**Forum mondial de l'harmonisation des Règlements
concernant les véhicules**

Quatre-vingt-dix-neuvième session

Règlement n° 46 (Systèmes de vision indirecte)**Proposition d'amendements au Règlement n° 46****Communication de l'expert du Royaume-Uni de Grande-Bretagne
et d'Irlande du Nord***

Figures 8c et 8d: Champ de vision étendu à une hauteur de 1 mètre

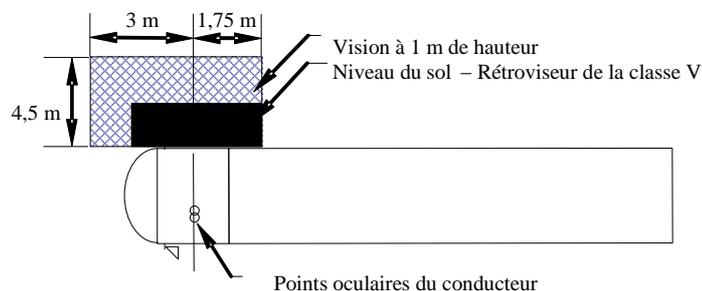
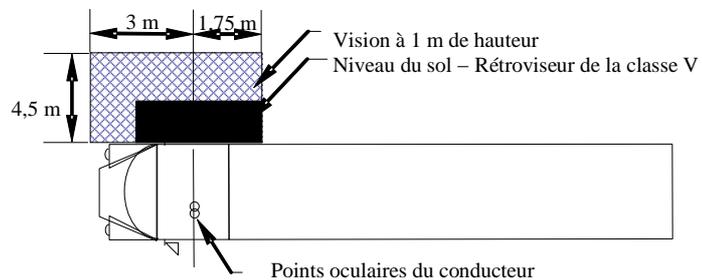
- «15.2.4.5.6 Du côté passager seulement, le champ de vision doit également être tel que le conducteur puisse voir [partiellement] un objet de 1 m de haut et de 30 cm de diamètre se trouvant à l'extérieur du champ défini aux paragraphes 15.2.4.5.1 à 15.2.4.5.4 mais à l'intérieur de celui délimité par les plans verticaux suivants (voir les figures 8c et 8d):

- 15.2.4.5.7 Dans la direction transversale, le plan parallèle passant à 4,5 m en avant du plan mentionné au paragraphe 15.2.4.5.1;
- 15.2.4.5.8 À l'arrière, le plan parallèle au plan vertical passant par les points oculaires du conducteur et situé à 1,75 m en arrière de ce dernier plan;

- 15.2.4.5.9 À l'avant, le plan parallèle au plan vertical passant par les points oculaires du conducteur et situé à 3 m en avant de ce dernier plan. Ce champ de vision peut être partiellement fourni par un rétroviseur avant (voir fig. 8e).
